URGENT – Notification de sécurité produit Centre d'information Philips IntelliVue (PIIC) iX

La fonction d'alarme SpO2 et/ou de Pression non invasive (PNI) peut se désactiver sans que l'utilisateur en soit averti visuellement

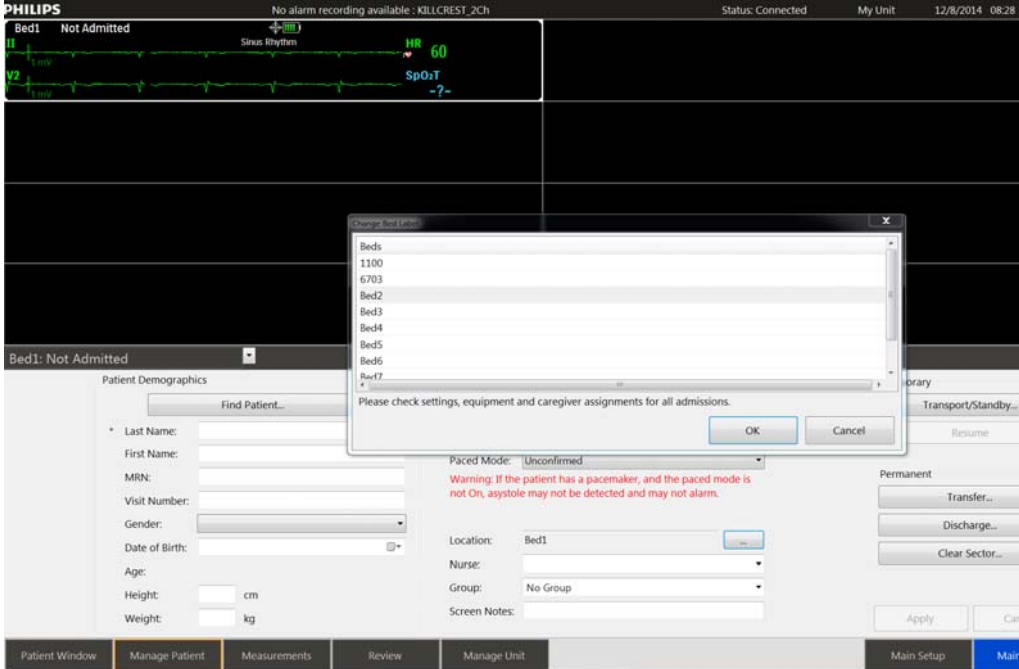
<p>SYSTÈMES CONCERNÉS</p>	<p>Les références PIIC iX ci-dessous (versions A.00, A.01 et A.02) sont affectées par ce problème :</p> <p>866023 Centre d'information IntelliVue iX 866024 Mise à niveau du PIIC iX 866117 Mise à niveau du PIIC classique</p>
<p>DESCRIPTION DU PROBLÈME</p>	<p>Un défaut logiciel a été identifié et concerne l'utilisation de la fonction "Change Bed Label" (Changer libellé de lit) au niveau du Centre d'information iX. Si cet élément est configuré sur "Optional" (Facultatif), qu'un utilisateur sélectionne le bouton "Location" (Emplacement) dans le menu "Gérer le patient" et qu'il modifie l'emplacement du patient, la fonction d'alarme pour SpO2 et/ou la Pression non invasive (PNI) se désactive sans que l'utilisateur en soit averti visuellement (cloche barrée d'un "X"). Ce problème ne survient que lorsque le patient est surveillé par un appareil de télémétrie IntelliVue TRx M4841/TRx4851A en réseau qu'il porte sur lui. Capture d'écran montrant l'écran Change Bed Label (Changer libellé de lit)</p>

- 1) désactiver le champ Change Bed Label (Changer libellé de lit) dans Patient Management (Gestion du patient). Il suffit de faire passer la fonction de "Optional" (Facultatif) à "Hidden" (Masqué) (reportez-vous à la capture d'écran ci-dessous) ;
- 2) tous les transferts de patients doivent être réalisés à l'aide de la touche Transfer (Transférer) de l'application Manage Patient (Gérer le patient).
